MINISTERIO DE AMBIENTE
DIRECCIÓN REGIONAL DE PANAMÁ METROPOLITANA
SECCIÓN DE EVALUACIÓN DE IMPACTO AMBIENTAL

Informe Técnico de Inspección del Estudio de Impacto Ambiental denominado

URBANIKA

Fecha de la inspección: 22 de octubre de 2019

(Fig. 3) En esta imagen se observa al fondo la edificación del Centro Comercial Megamall, el cual es el colindante del proyecto en evaluación.

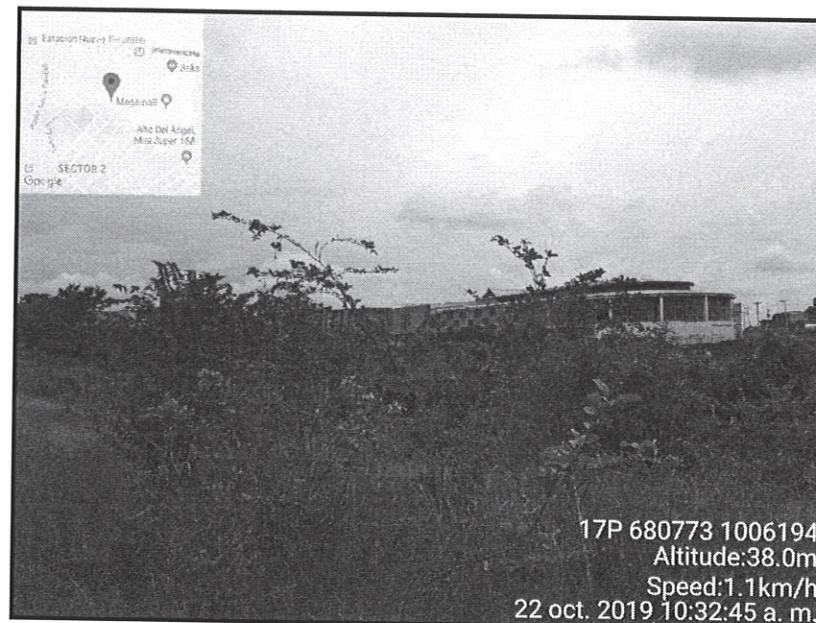
- Durante el recorrido se pudo cotejar los aspectos físicos dentro de la finca como su topografía, en el colindante el Centro Comercial Megamall se encuentra una altitud entre 45 a 40 msnm como se indican en las Fig. 5 y 7; sin embargo, dentro del área de lote que se logró recorrer se encuentra entre 25 a 35 msnm, como se muestran en las fig. 3 y 4

Fig. No. 8

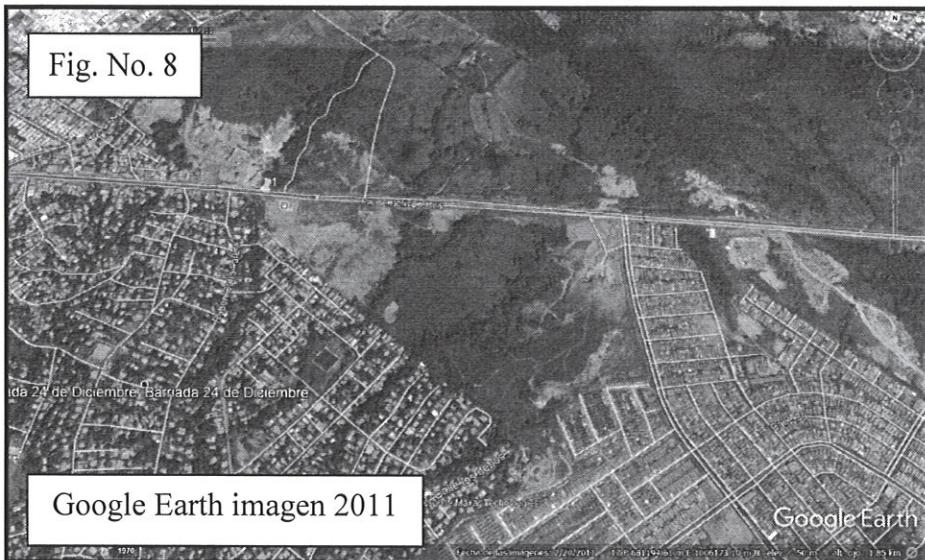
(Fig. No. 8,9 y 10) En estas imágenes desde Google Earth, en el retodico del 2011 observamos el polígono con bosque bien formado en las fuentes de aguas colindante. En la figura No. 10 se observa desarrollos colindantes y la vegetacion de las fuentes de agua en disminución.
